Inspraak Verenigde Vergadering Waterschap Hollandse Delta 10.3.2021
Willy Spaan lid Comité Dorpsstraat en vml. secretaris Dorpsbelang Zuid-Beijerland
Onderwerp Varianten Korteweg Zuid-Beijerland/Numansdorp

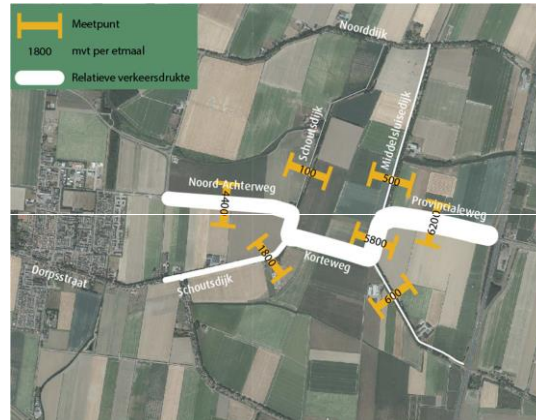
Wij vinden dat het verkeerskundige rapport van Goudappel Coffeng schromelijk tekortschiet, omdat het een analyse is van alleen de Korteweg als 'stand-alone', zonder de daarmee verbonden wegen en dijken aan de westzijde en de bereikbaarheid van het dorp Zuid-Beijerland serieus bij de advisering te betrekken. Daardoor is het in onze ogen een onvolledig advies, waarover moeilijk een verantwoord besluit kan worden genomen.

Uit onze eerste reactie, die u vindt onder de ingekomen stukken (agendapunt 11 bijlage a), blijkt duidelijk dat de eerste twee varianten voor de aanleg van een nieuwe 80-km weg parallel aan de bestaande Korteweg – vanwege de vele nadelen van verschillende aard – helemaal NIET 'in Frage' komen. De conclusie dat er voor de Schoutsdijk-Dorpsstraat, dus voor het dorp Zuid-Beijerland, in beide varianten positieve effecten te verwachten zijn, wordt niet onderbouwd en is pertinent onjuist.

Variant 3 (p.22: figuur 3.6)

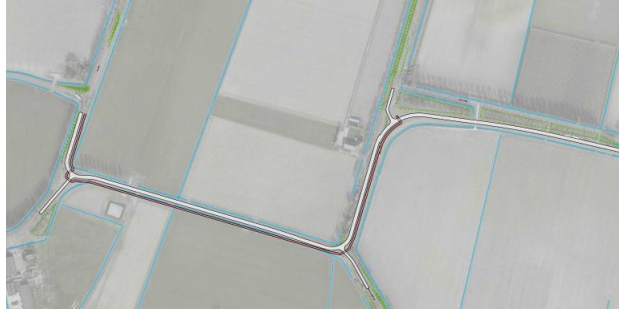
In variant 3 is aan de westelijke, Zuid-Beijerlandse, kant een rotonde óp de Schoutsdijk getekend met een kort stukje fietspad aan de westkant (benedendijks) van de Schoutsdijk richting dorpscentrum.

De Schoutsdijk zal voor de rotonde en de dijkhellingen een flinke coupure moeten krijgen en de bomen aan weerskanten zullen gekapt moeten worden. Grote kostbare en zichtbare ingrepen, die niet passend zijn en die schade doen aan het kleinschalige bedijkingenlandschap.

Het in rood getekende vrijliggende fietspad aan de noordkant van de bestaande Korteweg brengt aan de Schoutsdijk een gevaarlijk oversteekpunt voor de kwetsbare fietsers mee. Terwijl dat bij variant 4 niet het geval is.

De rijweg van de Korteweg is ten behoeve van doorgaand en zwaar verkeer doorgetrokken richting Noord-Achterweg, maar een aparte voorziening voor fietsers naast de Noord-Achterweg is niet voorzien.

Door het ontbreken daarvan loopt het vrijliggende fietspad van de Korteweg richting Zuid-Beijerland dood.
